臺東縣政府 函

主旨：貴館修正後「綠島人權文化園區-行政院海岸巡防署廳舍建築管理土地使用與消防安全因應計畫」1案，詳如說明，請查照。

綠島人權文化園區-行政院海岸巡防署
廳舍建築管理土地使用與消防安全因應計畫

109/09/10 臺東縣政府審查修正後(第 1 次)「綠島人權文化園區-行政院海岸巡防署廳舍建築管理土地使用與消防安全因應計畫」審查意見表回覆表

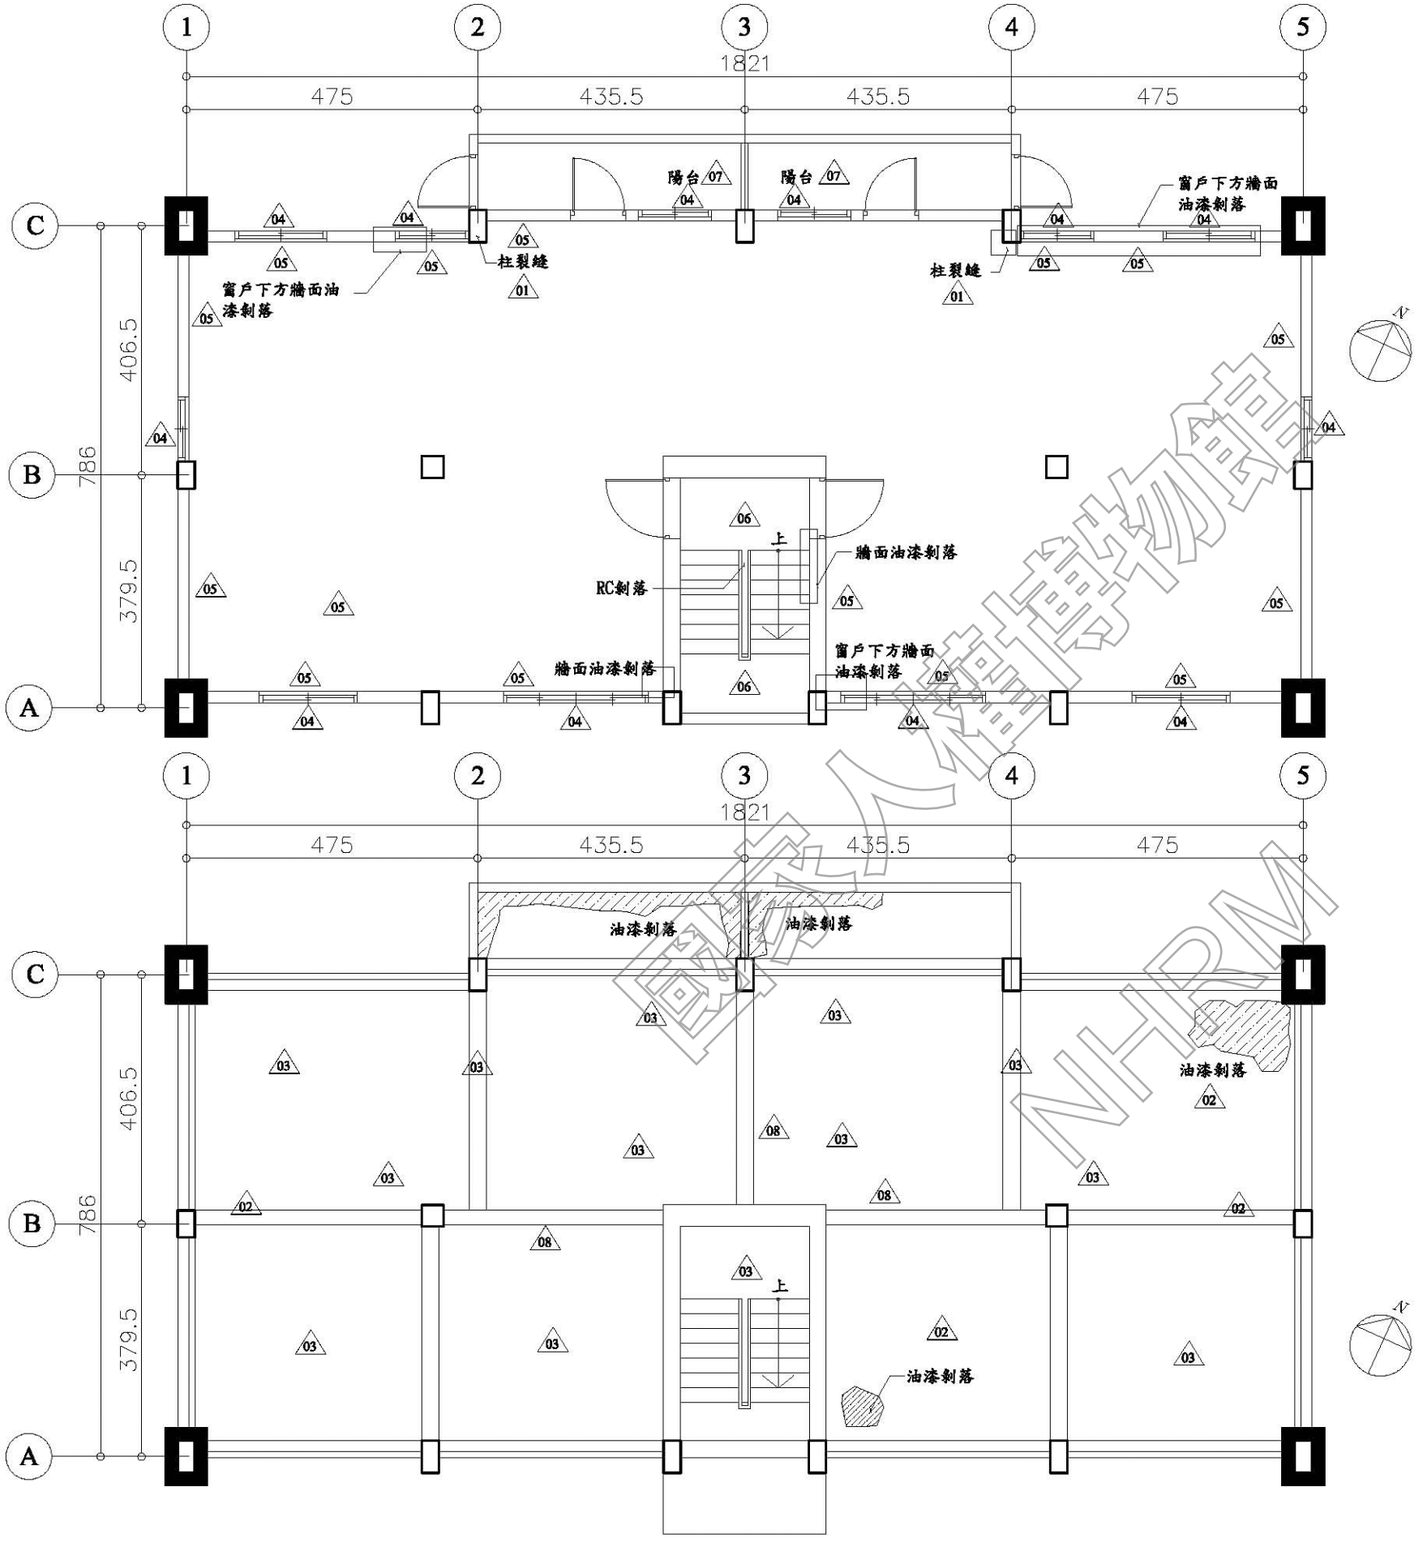
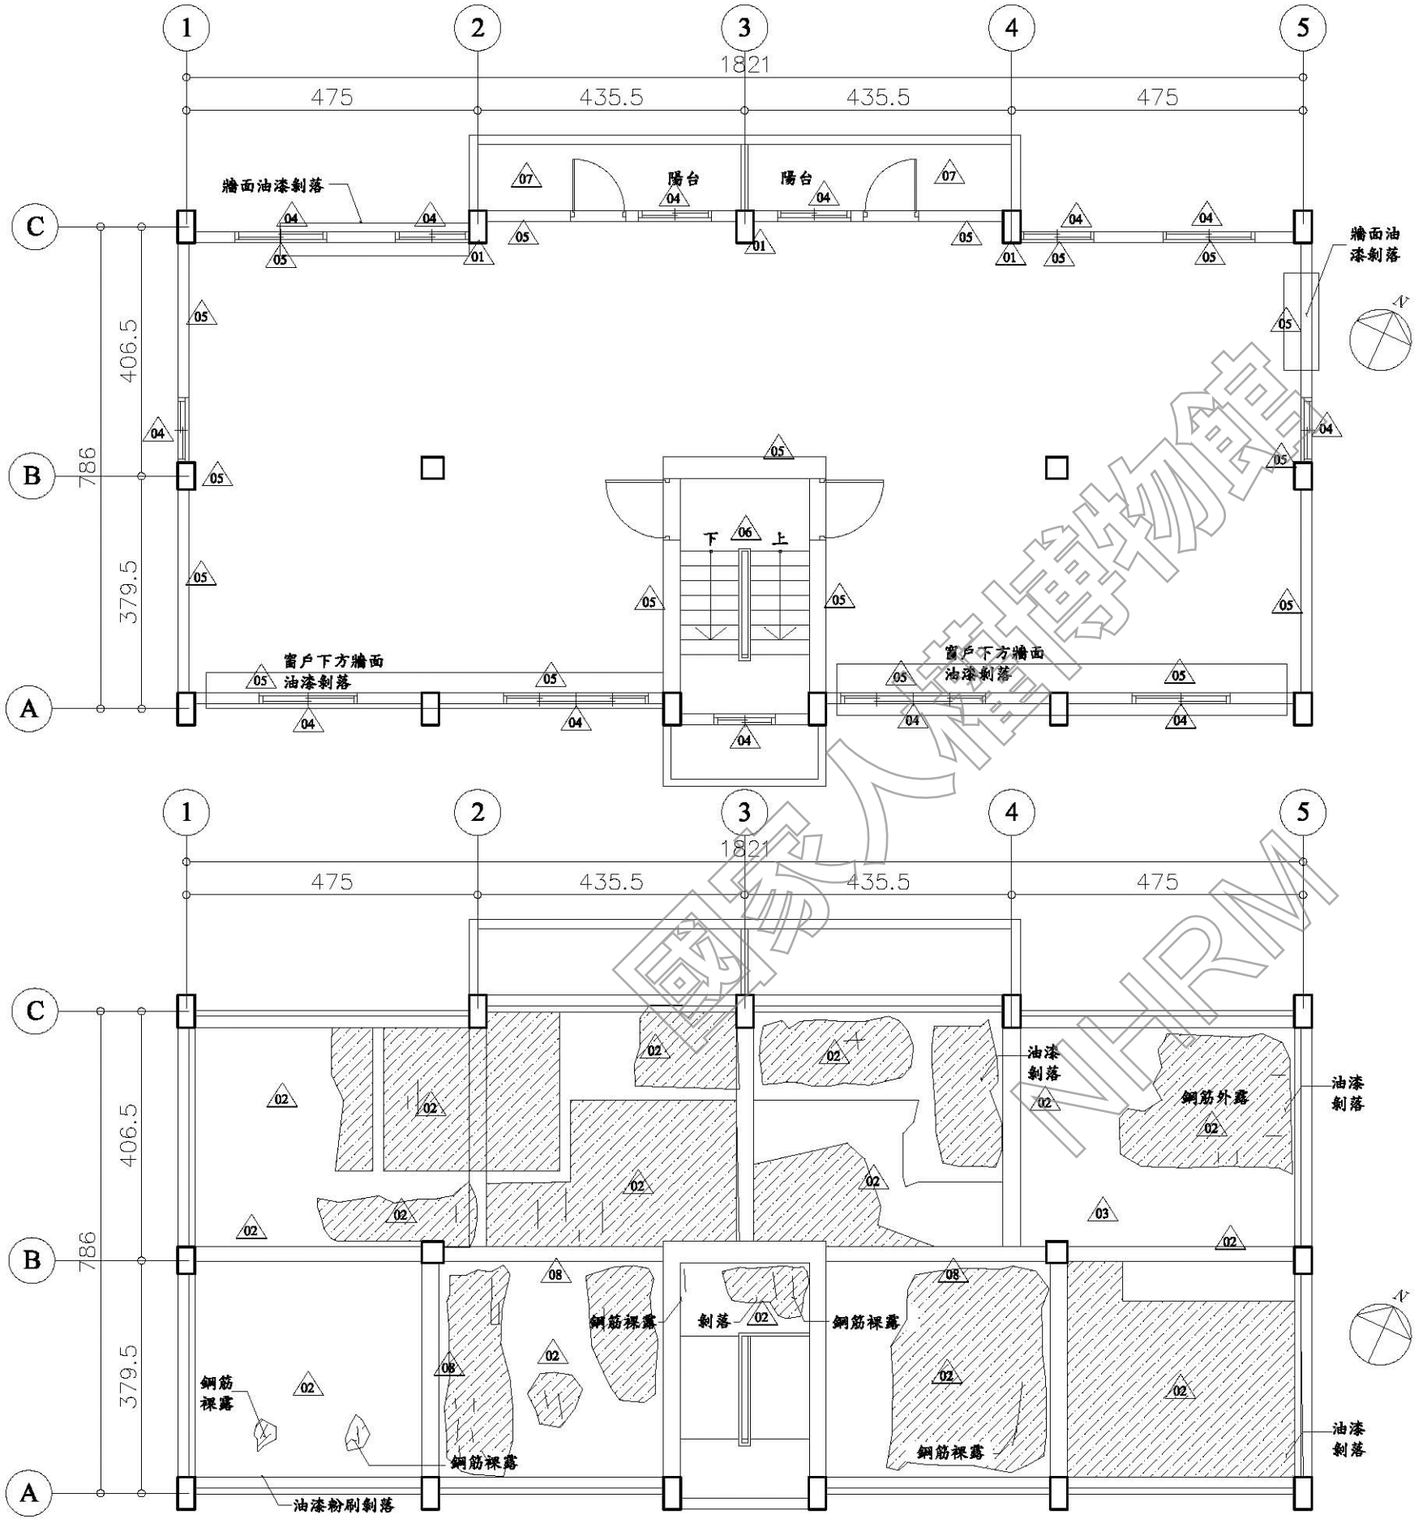
委員審查意見	國家人權博物館回應
一、本次回覆之內容，已能說明修繕之原因，並已略有說明相關文化資產與文化景觀價值，以及對於文化景觀維護之影響。	一、感謝委員認同本案目前規劃。
二、圖 A2-03/A2-04 等圖名為修復數量與位置平面圖，惟圖內標註仍為「現況平面圖」、「現況天花平面圖」，應予修正，並且同步修正圖內容，如 A2-03/A2-04 為拆除後必要之修補，則平面上宜出現並未拆除的磚牆牆體,以符實際施工流程；或檢視 A2-01/A2-02，部分磚牆實則拆除(對照 A2-05/A2-06)，但並未標示為拆除。諸如此類涉及修復前後、現況與預定施工工法項目者，應明確標示記載。(其餘各棟如 D2、D5 有相同/相似問題，應一併修正)	二、依委員意見檢視及修正： 1.圖A2-03/A2-04圖名為D1棟修復補強數量及位置平面圖，原圖內標示為「現況平面圖」、「現況天花平面圖」本次同步修正圖內容，詳附錄三細部設計圖，P12～P13。 2.圖A2-03/A2-04為A2-01/A2-02拆除後之D1棟修復補強數量及位置平面圖，檢視無未拆除之磚牆體，詳附錄三細部設計圖，P12～P13。 3.檢視圖A2-01/A2-02為D1棟拆除數量及位置平面圖，拆除牆體以紅色標示，補繪製廚房拆除牆體符號，詳附錄三細部設計圖，P10～P11。 4.對照圖A2-05平面圖為圖A2-03/A2-04修復後D1棟再利用平面圖，新設隔間牆以藍色標示，詳P14，圖A2-06為D2棟拆除數量及位置平面圖，拆除牆體以紅色標示，詳附錄三細部設計圖，P15。 其餘各棟一併檢視同步修正，詳附錄三細部設計圖，P16～P45。
三、本計畫除施工圖面外，應同步提供現況各建築物各向立面，室內主要空間之現況照片，提供主管機關存檔，併入計畫圖說，以利未來文化資產保存維護資料存檔、以及保存維護通盤檢討之用。	三、依委員意見補充現況各建築物各向立面，室內主要空間之現況照片，提供國家人權博物館存檔，並併入計畫圖說，以利未來文化資產保存維護資料存檔、以及保存維護通盤檢討之用，詳附錄四現況照片。
